1995年6月1日

No.2183

プロダクト・ニュース

視覚認識装置用拡大レンズ 形3Z4S-LE ELE-□□□-□ 生産中止のお知らせ

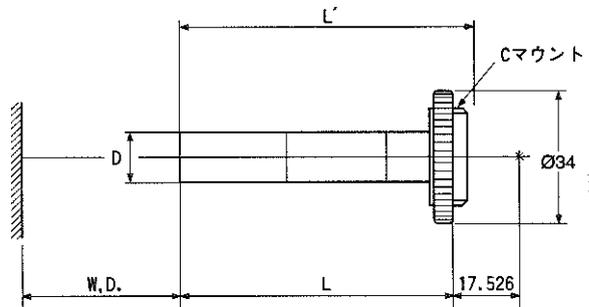
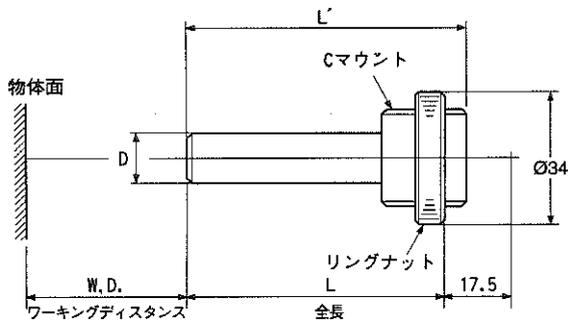
倍率は同等ですが、外形およびワーキング・ディスタンスが異なるため光学系の設置位置を多少移動する必要があります。	推奨代替商品	本体の色	外形寸法	配線/接続	取付寸法	定格/性能	動作特性	操作方法
		形3Z4S-LE MML2-65 形3Z4S-LE MML4-65 形3Z4S-LE MML6-65	○	×	—	◎	×	◎

⊗ 生産中止予定商品

形3Z4S-LE ELE-□□□-□(エレマックス製)

推奨代替商品

形3Z4S-LE MML□-65(モリテックス製)

形式	WD	L	L'	D
形3Z4S-LE ELE-008-2.5	45.8	48.6	54	φ14
形3Z4S-LE ELE-009-2	73.7	67.4	72	φ22
形3Z4S-LE ELE-008-4	43.9	67.0	70	φ14
形3Z4S-LE ELE-009-4	69.2	103.3	108	φ22
形3Z4S-LE ELE-008-6	42.9	91.5	97	φ14
形3Z4S-LE ELE-009-6	67.8	139.3	144	φ22

形式	WD	L	L'	D
形3Z4S-LE MML2-65	65.0	67.6	71.6	φ16
形3Z4S-LE MML4-65	65.7	66.7	70.7	
形3Z4S-LE MML6-65	65.0	82.5	86.5
